AVIS DE LA MRAE
RÉPONSE À LA MRAE

**Avis de la mission régionale
d'autorité environnementale
Hauts-de-France
sur le projet de parc éolien
de la société Parc éolien des Grandes Noues
sur les communes de Monthiers, Sommelans et Bonnesvalyn (02)**

n°MRAe 2019-3995

Photomontage 1_depuis la pelouse remontant derrière la chapelle du Mémorial du Bois-Belleau - initial

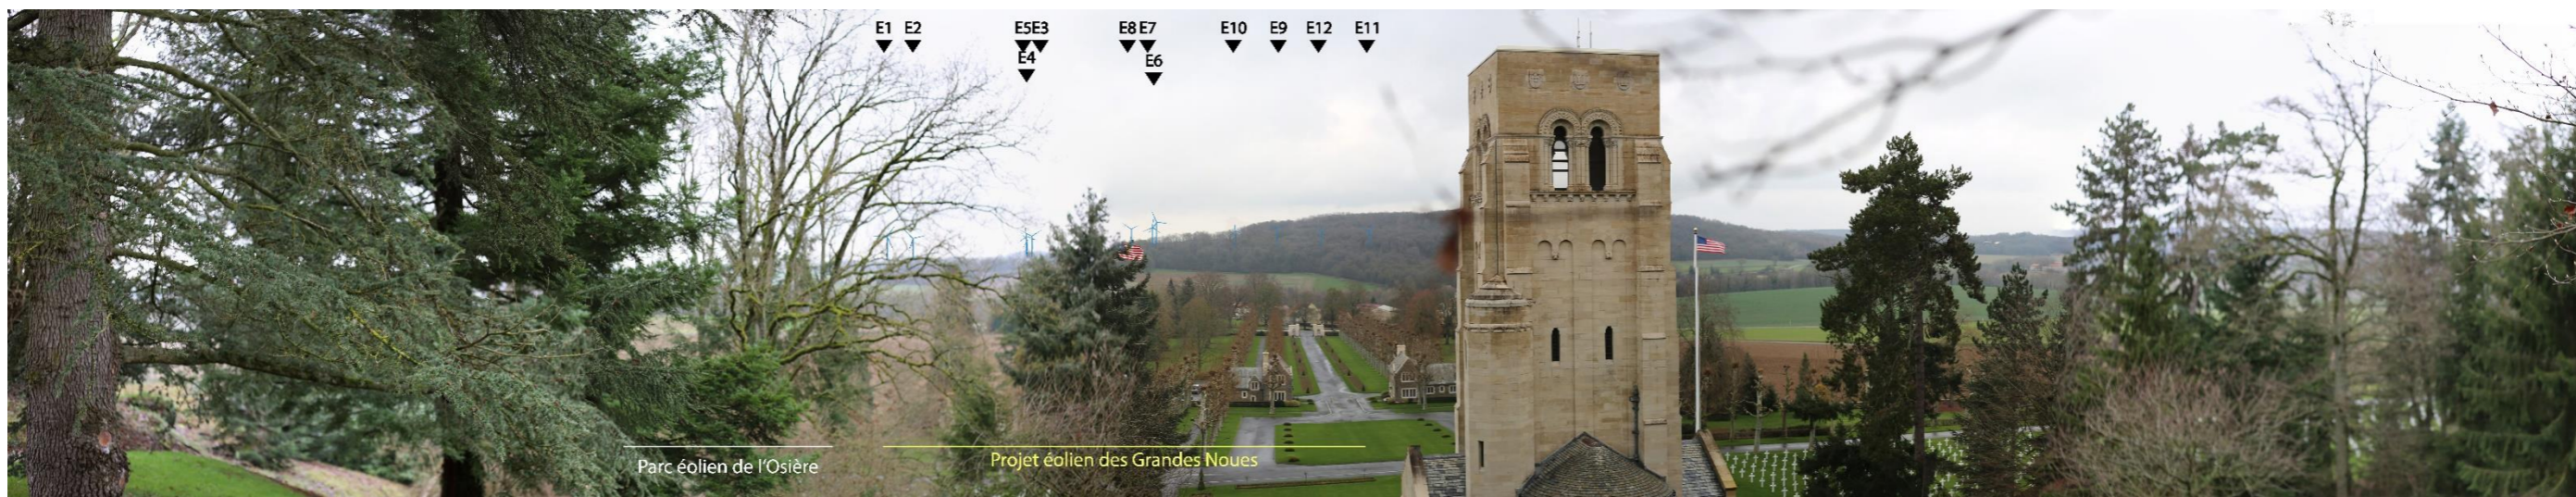
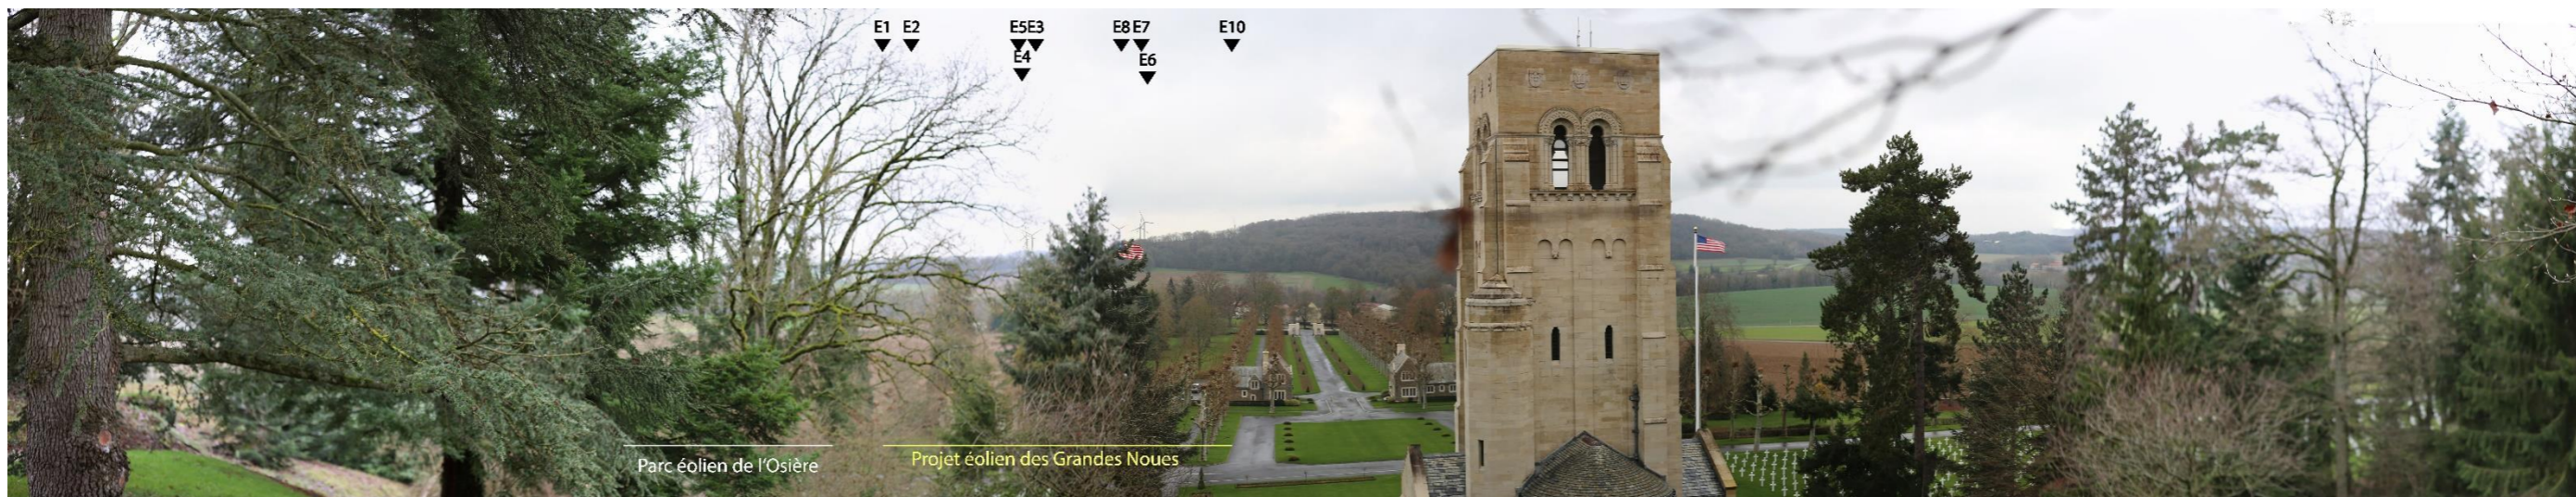
L'autorité environnementale recommande de compléter les photomontages sur le mémorial du Bois-Belleau, depuis le clocher de la chapelle, depuis la pelouse qui remonte derrière celle-ci, depuis l'aile gauche du cimetière, d'où la vue, à partir d'une analyse de la cartographie, semble ne pas être occultée par le Bois des Meules.

La MRAE précise qu'un seul photomontage (n°15) a été réalisé pour le Mémorial du Bois-Belleau, positionné au pied de la chapelle. Il montre une visibilité partielle du parc éolien des Grandes Noues masqué par le Bois des Meules. Ce mémorial ayant été proposé au classement de l'UNESCO, la MRAE souligne la nécessité de compléter le photomontage réalisé.

Le Photomontage 1, présenté ci-dessous, a été réalisé depuis les boisements en hauteurs du mémorial de Bois Belleau à la faveur d'une trouée dans la perspective de l'allée centrale. La prise de vue a été faite en période hivernale, période où les feuilles sont tombées et où les perceptions sont maximisées. On constate que depuis ce point de vue, contrairement au photomontage 15, le parc existant de l'Osière est déjà visible. Les éoliennes du projet des Grandes Noues, partiellement masquées par le bois des Meules viennent dans le prolongement du parc existant. Les éoliennes s'insèrent en arrière-plan du paysage. Bien qu'elles se repèrent dans le paysage lointain, la distance réduit leur prégnance visuelle. Les perceptions sont possibles, toutefois, elles ne portent pas atteinte au caractère patrimonial et culturel du mémorial. L'évaluation de l'impact est inchangé.

Carte 1 : ZVI du projet de parc de la Fernoye et lieux d'étude de l'encerclement et de la saturation visuelle pour le projet des Grandes Noues

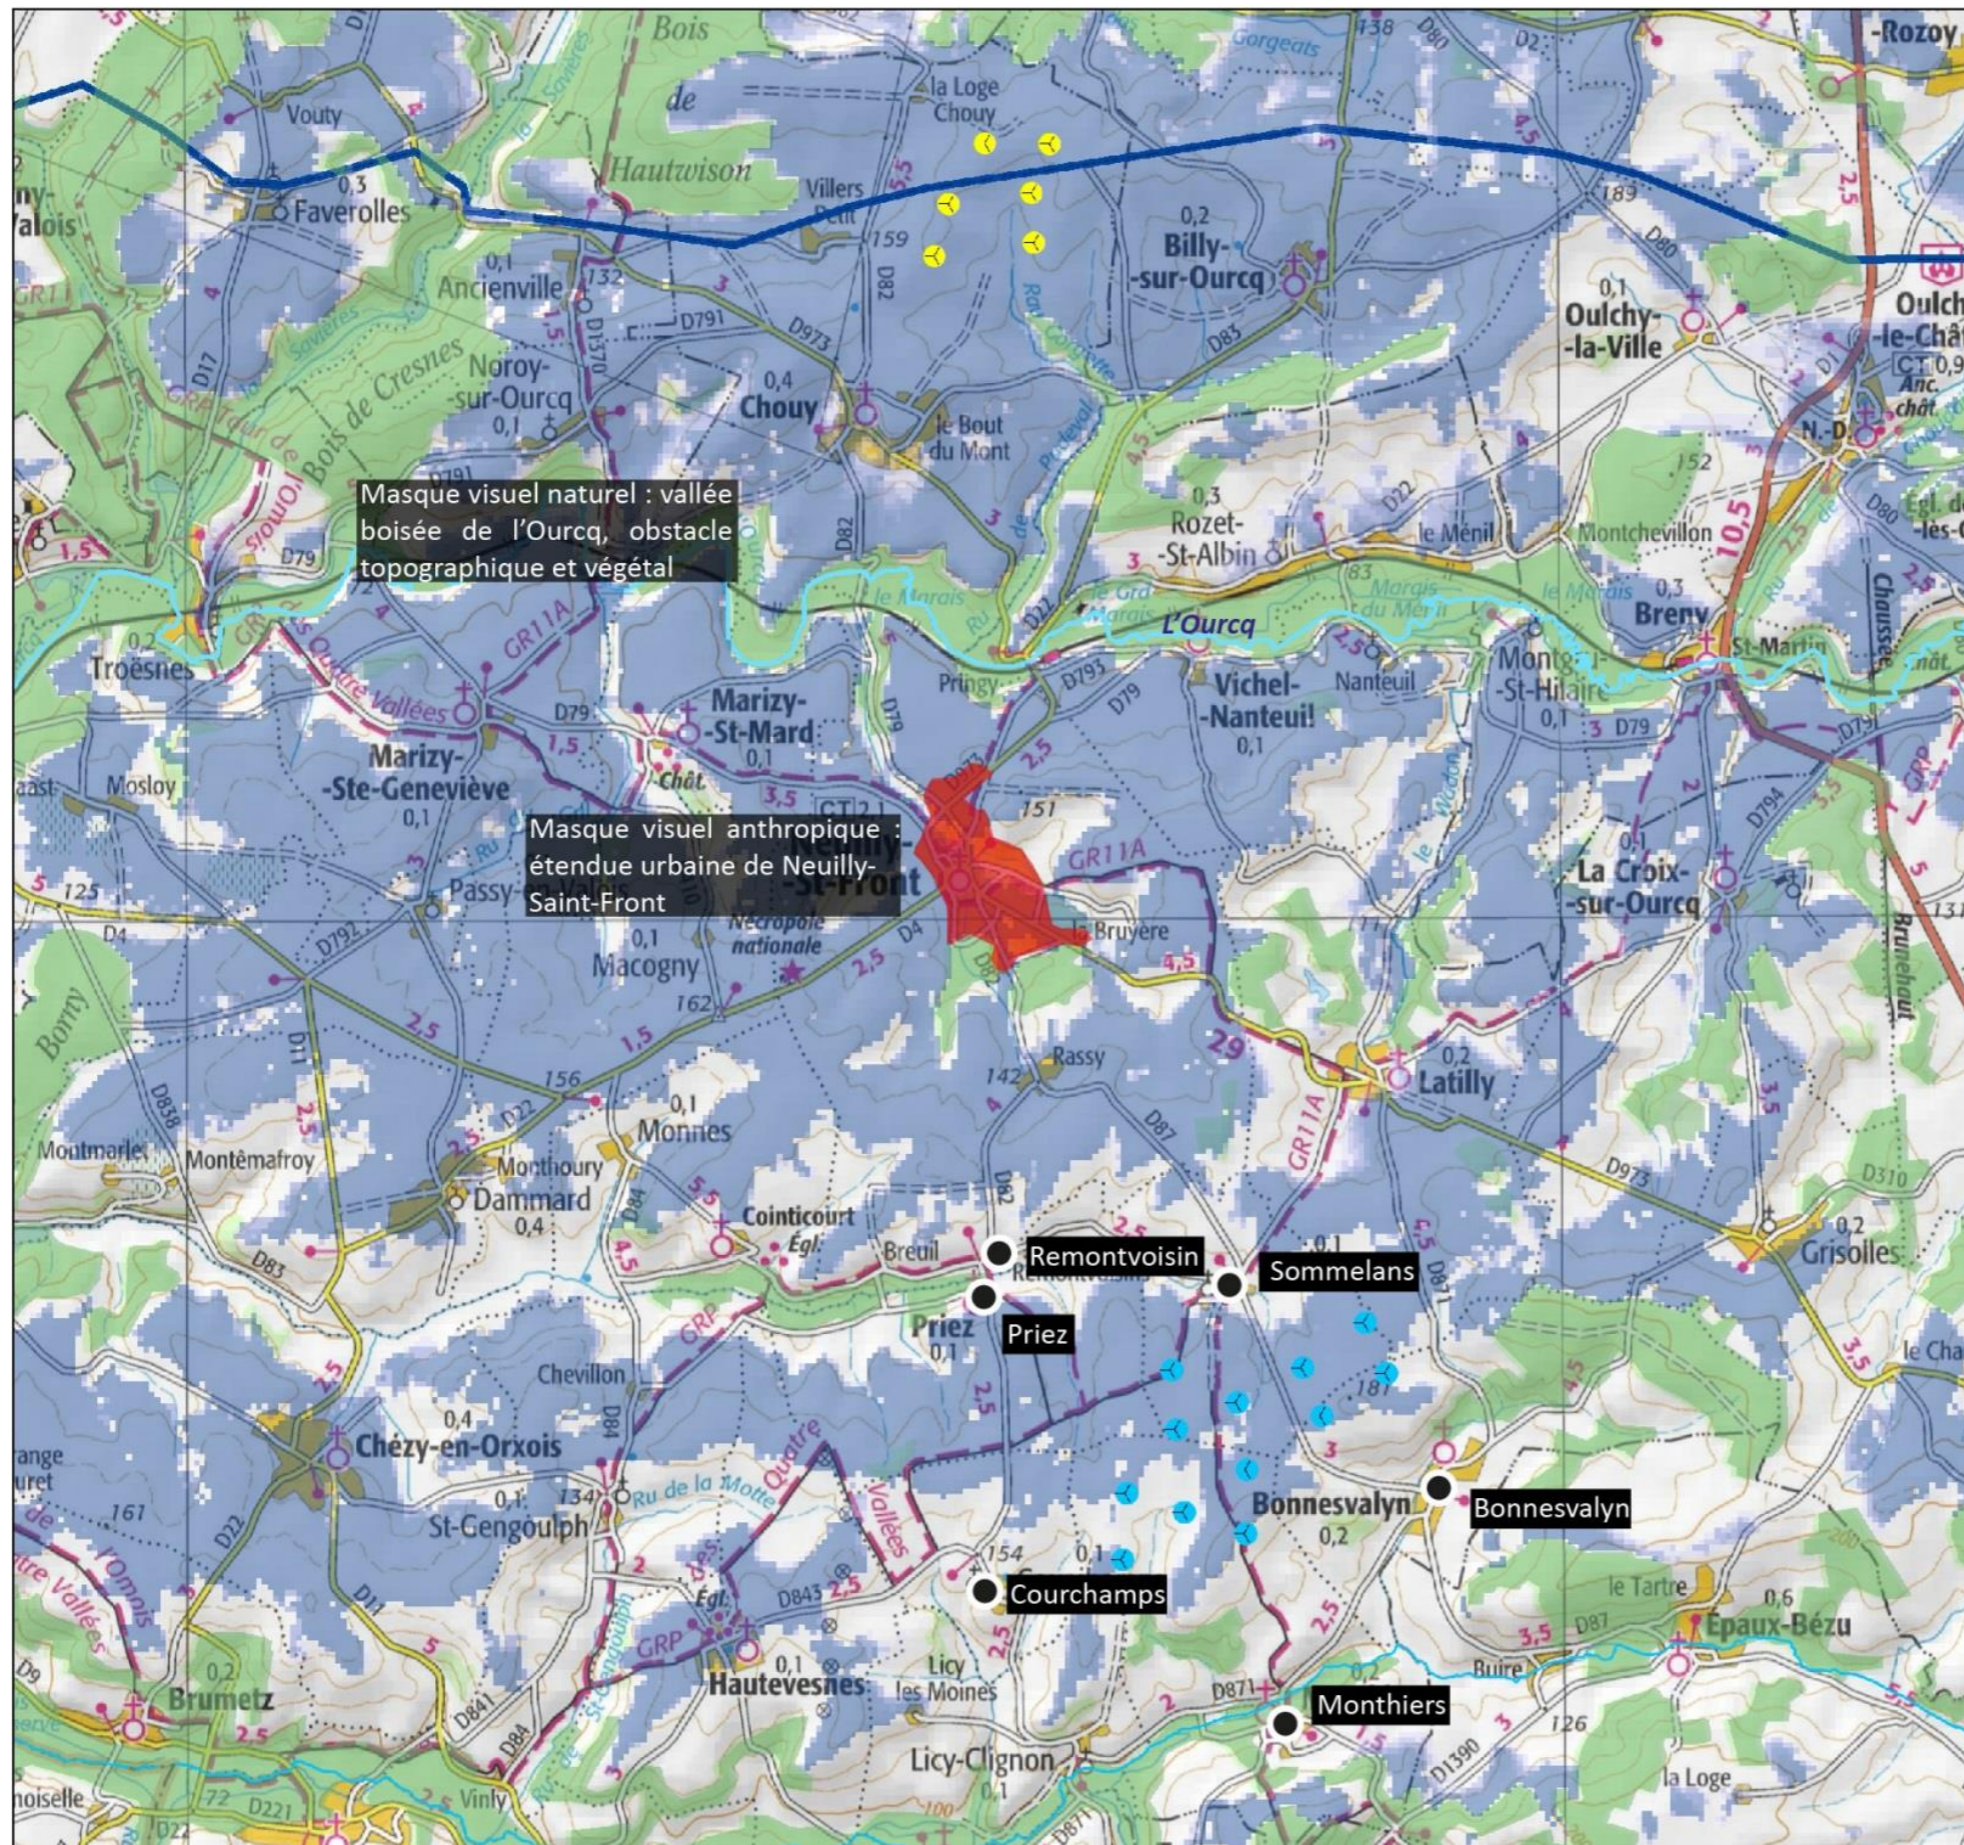
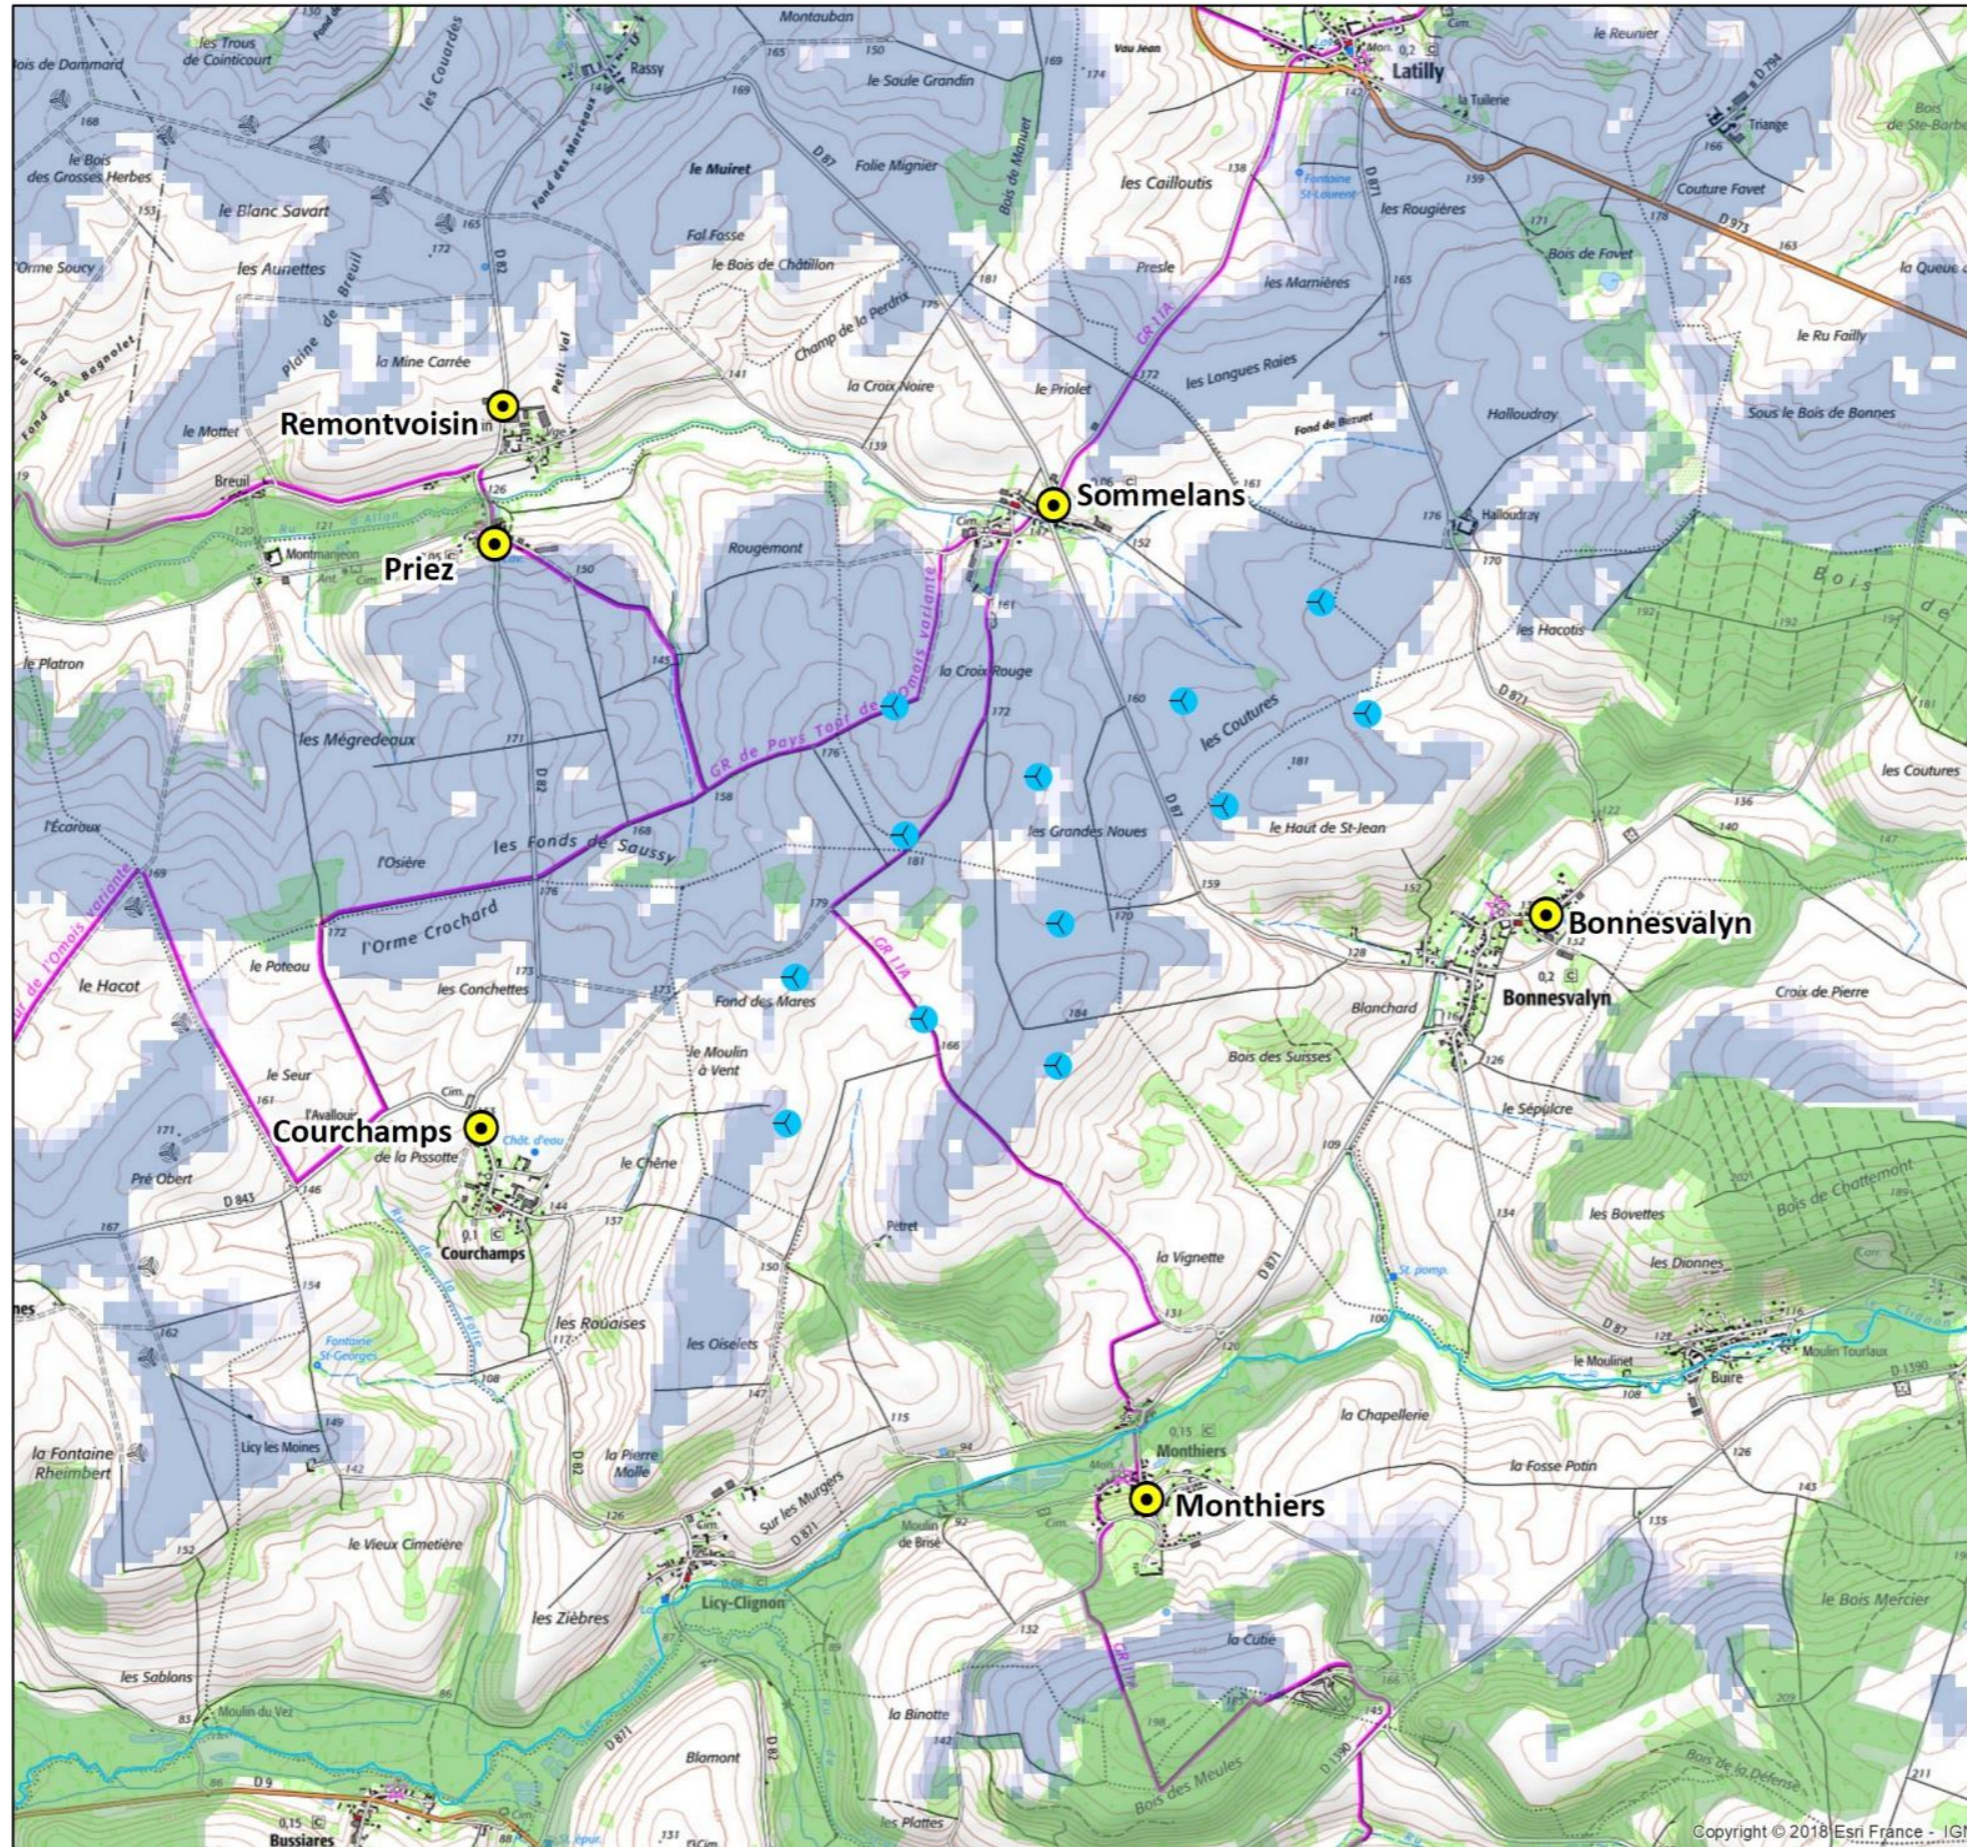
En l'absence de précisions suffisantes dans l'étude, on peut considérer que, contrairement à ce qui est écrit dans le tableau page 531 (pas 533), l'encerclement est avéré pour Sommelans car l'angle de respiration résiduel est de 97° à 5 km et on peut noter la présence du parc éolien de la Fernoye à 9-10km dans l'angle de respiration.

Pour les communes où l'encerclement théorique est avéré, l'autorité environnementale recommande de réaliser des photomontages à 360° afin d'assurer une bonne information du public.

Dans le cadre de la réponse à la MRAE, il a été fait le choix d'introduire le projet de la Fernoye dans l'analyse. En effet, sa localisation vis-à-vis des lieux de vie étudiés est susceptible de faire évoluer les indices de calcul d'encerclement et de saturation visuelle, notamment auprès des communes de Priez, Remontvoisin et Sommelans, ayant des espaces de respiration inférieurs à 90° pour Priez et Remontvoisin et inférieur à 120°

La carte présentée en page suivante représente les secteurs de visibilité de ces éoliennes du projet de la Fernoye sur le territoire étudié. Elle a été réalisée à l'aide du logiciel WindPRO et répond à la question « Est-ce qu'on voit les éoliennes ? ». Ce calcul simple est maximisant, prend en compte le relief et les principaux boisements (base de donnée Corine Land Cover). La distance n'est pas prise en compte.
